**Avis délibéré de la Mission Régionale d'Autorité environnementale  
Pays de la Loire  
sur le projet de mise en compatibilité par déclaration de projet du  
plan local d'urbanisme (PLU)  
de Challans (85)**

n° : PDL-2021-5718

Figure 2 : Extrait du plan de zonage du PLU après mise en compatibilité - Source dossier

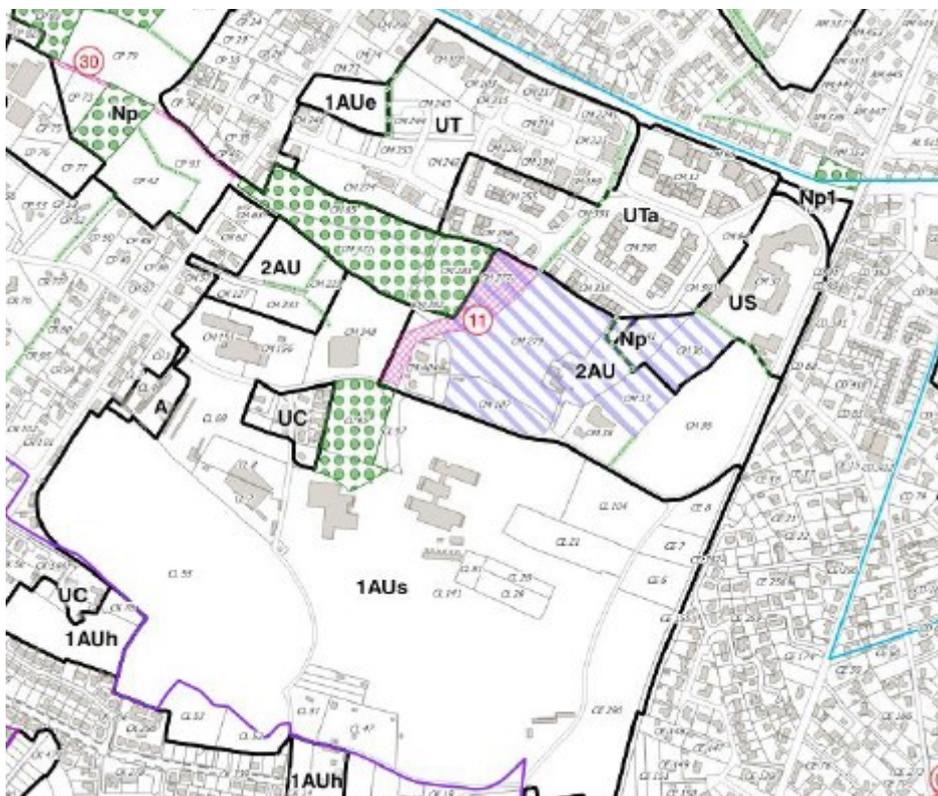
ailleurs qu'aucune indication de surface de ce nouveau secteur en zone Np ne figure au dossier et le seul plan du futur zonage du PLU présenté à la notice de présentation (cf figure 2) est peu éclairant à ce sujet. Aussi le tableau des indicateurs de suivi figurant en fin d'évaluation gagnerait à être complété en ce sens.

***Pour mieux asseoir la justification du secteur Np visant à assurer la préservation de la zone humide, la MRAe recommande de rappeler la méthode ayant abouti à sa délimitation et à en indiquer la superficie à inscrire au PLU ainsi que les modalités de gestion pour en garantir les fonctionnalités et la pérennité.***
